Riassetto della Rete Elettrica AT nell'area metropolitana di Roma - Quadrante Sud Ovest

**Verifica di ottemperanza per la prescrizione B1 del MIC allegata al decreto n. 34
del 19/04/2022 - Istruttoria VIA ID_VIP 2567**

Figura 97 – Punti di visuale

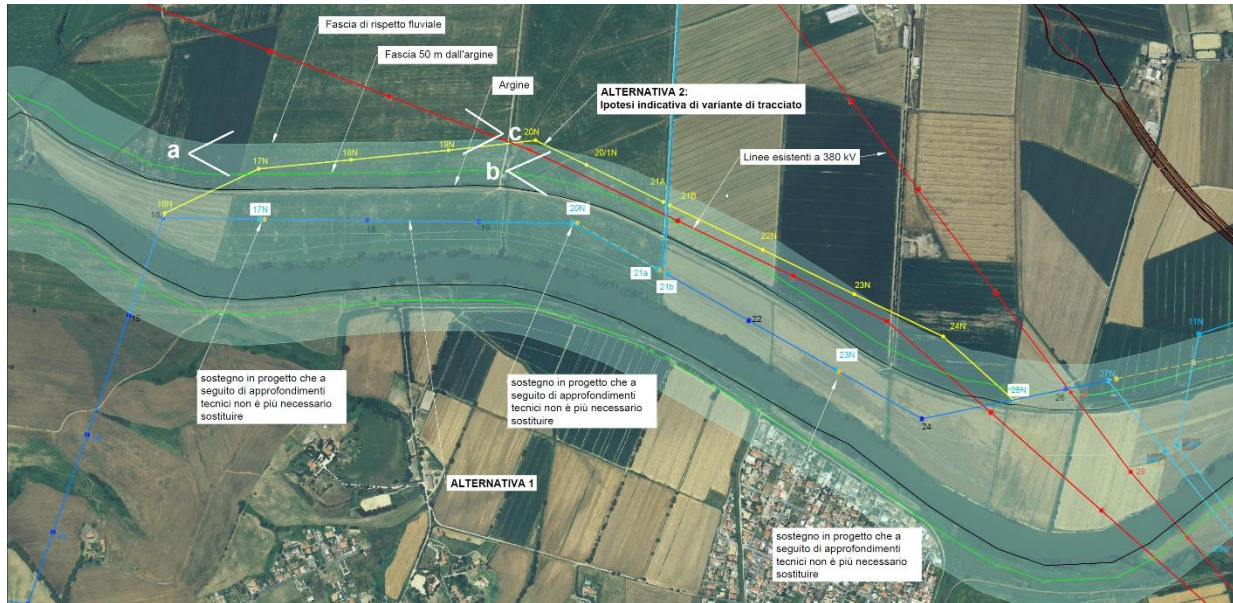
La figura seguente riporta le due alternative per il tratto di linea dal traliccio 16N al 25N così come precedentemente descritte, includendo i punti di visuale dai quali sono state ricavate le immagini riportate in seguito.
